Landskab og Skov  
J.nr. 2023 - 13703  
Ref. virys  
Den 25. januar 2024

## Oversigt over supplerende oplysninger i sagen om etablering af bionaturgasledningen mellem Bramming og Esbjerg

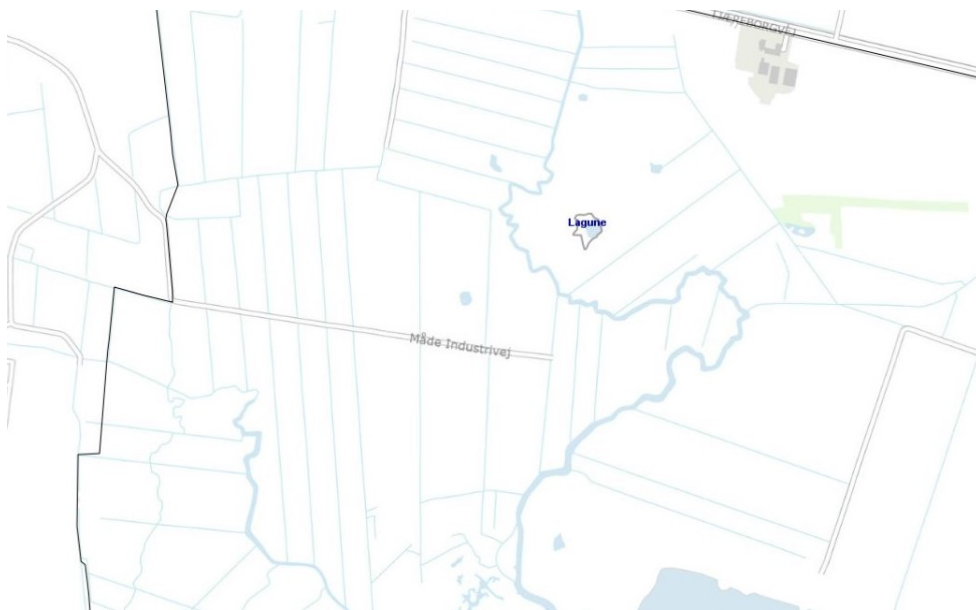
14. Stedet for underboringen er vurderet ud fra skråfotos 2021. Det vurderes at området ikke anses for at være et egnet yngle og rastested for markfirben grundet høj vegetation. Umiddelbart virker vegetationen ikke høj?

*Svar: ud fra luft/skråfoto vurderes det at der ikke er tegn på bar jord/mineraljord hvilket er det afgørende for markfirbens levested. Selv hvis markfirbenet levede på skråningen, vurderes den ikke at blive påvirket da kørsel af tog på jernbanen forårsager støj og vibrationer som vurderes at være tilsvarende eller kraftigere end ved udførelse af anlægsarbejdet. Strækningen for underboringen er kort og påvirkningen er derfor af kortvarig karakter som vurderes at være ubetydelig for artens økologiske funktionalitet.*

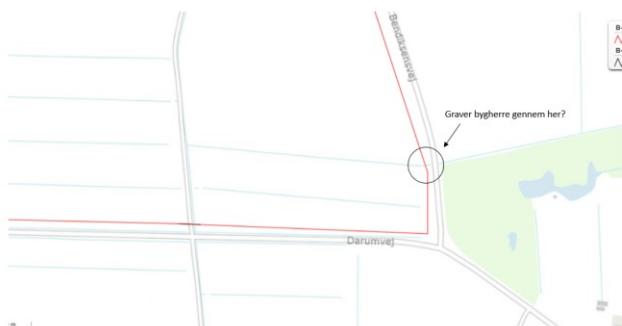
16. Løgfrø. Med beskrivelse fra bilag IV håndbogen nævnes det dog også at løgfrø ikke har succes med at opretholde en bestand på arealer, hvor der foretages pløjning hvis de rette naturområder og ynglevandhuller ikke er til stede. Findes de rette naturområder og ynglevandhuller i nærheden?

*Svar: løgfrø yngler i vandhuller uden krat og høj bevoksning beliggende på mark. Disse vandhuller er ifølge luftfotos til stede med en afstand til ledningstracéet på 200m og derunder. Disse vandhuller underbores dog. Strækningen er valgt da der i bilag IV håndbogen at spredningsevnen for løgfrøer er 200m i løbet af et par måneder. Vinterrastlokaliteter vil oftest være i umiddelbar nærhed til ynglevandhuller, hvorfor gravearbejderne kun vil påvirke vinterrastlokaliteter ubetydeligt hvis overhovedet. Der er dog ikke lavet feltarbejde med levestedsvurderinger for padden i disse vandhuller.*

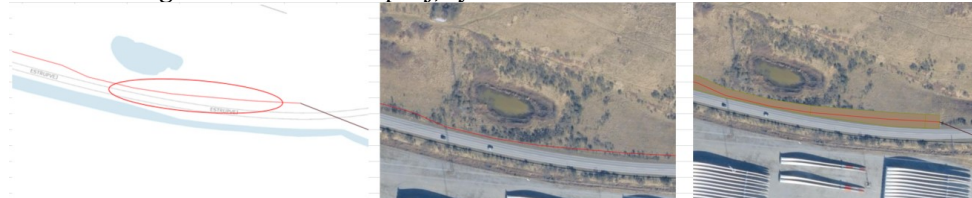
18. Bygherre bedes beskrive hvordan bionaturgasledning anlægges uden beskæring/rydning af beplantning på 3 specifikke delstrækninger.

a. Lukket rørgrav mellem Tjæreborgvej og Vestre Strandvej, syd for sø.

b. Lukket rørgrav syd for Gammelby Ringvej og nord for Zodiakvej.

c. Lukket rørgrav nord for Estrupvej, syd for sø.

a. Der fældes/beskæres ikke træer på denne del af strækningen. Rørgraven og arbejdsbæltet giver ikke anledning til fældning af træer/beskæring. Skyggen fra hegnet falder langt ind i marken, men anlægsarbejdet holdes ude af hegnet.

b. Boringen forlænges længere inde på arealer, så der ikke skal fældes træer. Det betyder at man kan tilgå boringen nordfra med maskine, uden at skulle fælde træer. Det kan være nødvendigt at fjerne små buske fra arealet.

c. Der fældes eller beskæres ikke træer. Det kan være nødvendigt at rydde det mindre buskads der står på arbejdsarealet.

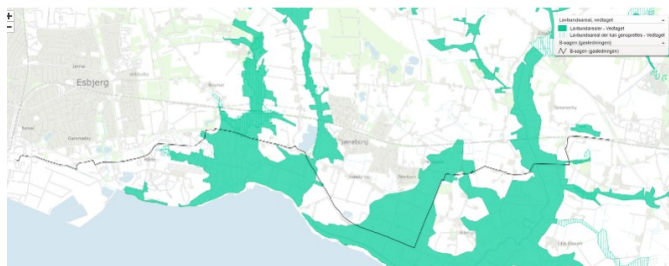
65. PE-beskyttelsesrør. Der trækkes et Ø355 mm PE-beskyttelsesrør i hver underboring ved vandløb. Er det gældende for alle projektets underboringer, inkl. underboring af terrestriske områder? Hvad er størrelsen på selve underboringen, som beskyttelsesrøret trækkes igennem?

*Svar: ja, der anvendes beskyttelsesrør for alle boringer, for at beskytte gasrøret mod skader, når det trækkes igennem boregangen. Boregangen er samme diameter som beskyttelsesrøret.*
